## Inhalt

## A) Staatliches Bauamt Bamberg, Stellungnahme vom 08. April 2025 im Rahmen von § 4 Abs. 1 BauGB

## D) Landratsamt Kronach, Immissionsschutz, Naturschutz, Wasserrecht, Kreisstraßen, Abfallrecht, Stellungnahme vom 23. April 2025 im Rahmen von § 4 Abs. 1 BauGB

## Vorhabenbezogener Bebauungsplan

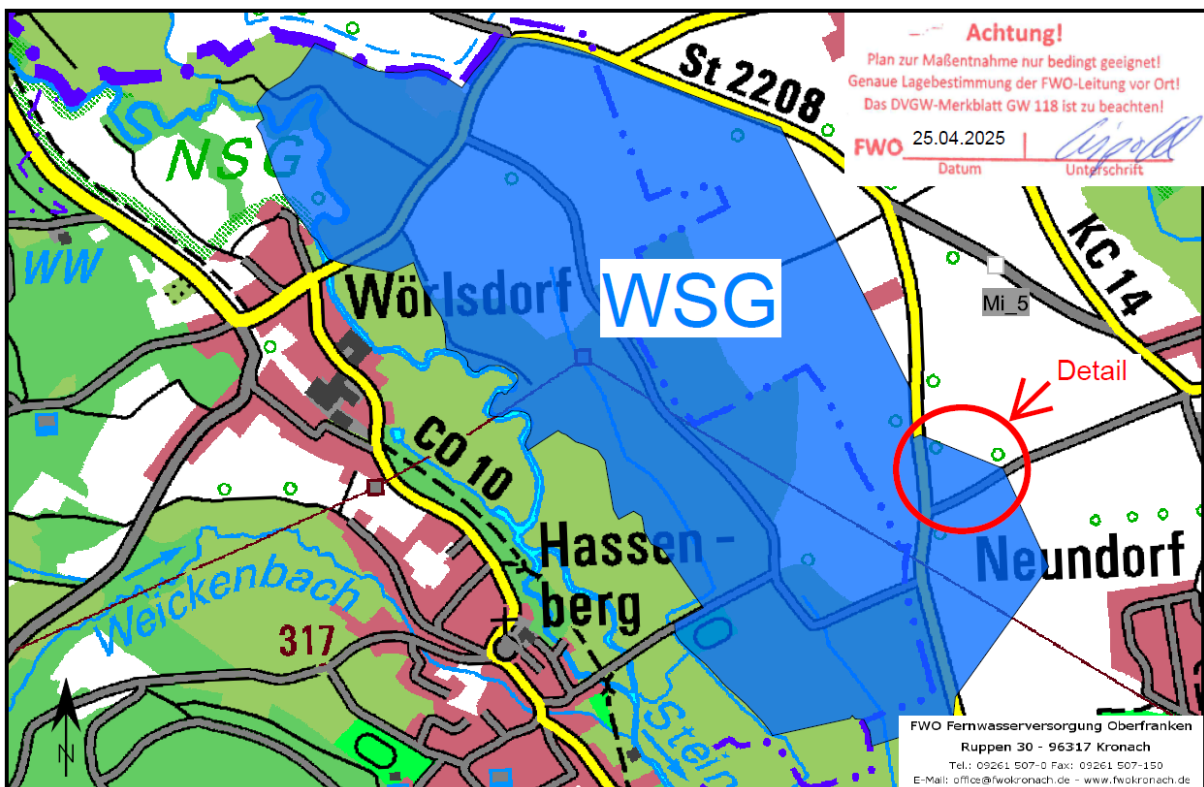
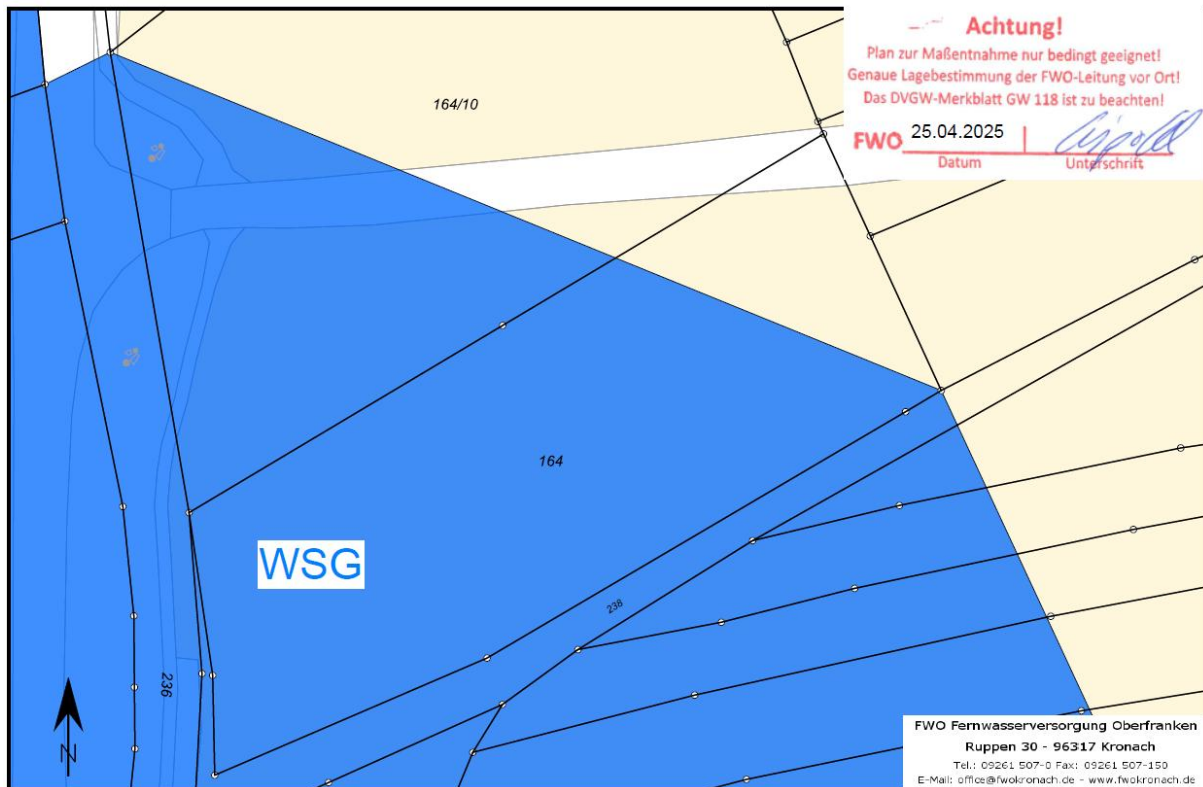
anbei finden Sie unsere Planunterlagen für den Bereich Mitwitz.

Wie aus den Unterlagen ersichtlich befindet sich hier das Wasserschutzgebiet Steinachtal 4.01 der FWO.

Bitte beachten Sie, dass unsere Planunterlagen nur als Vorabinformation für Ihre Planung gilt.

Für eine genaue Lagebestimmung muss eine Einweisung von unserem Haus vor Ort erfolgen.

Wir weisen darauf hin, dass die Anlagen der FWO durch Grunddienstbarkeiten dinglich gesichert sind.

Das Areal des Wasserschutzgebietes ist im Urzustand zu belassen und es sind keine baulichen Maßnahmen darauf zulässig.

Die Flächen für Ausgleichs- und Ersatzmaßnahmen sind außerhalb des Wasserschutzgebiets zu halten.

Das Wasserschutzgebiet ist amtlich festgesetzt. Dem Umgang mit etwaigen Gebieten entnehmen Sie bitte der Schutzgebietsverordnung.
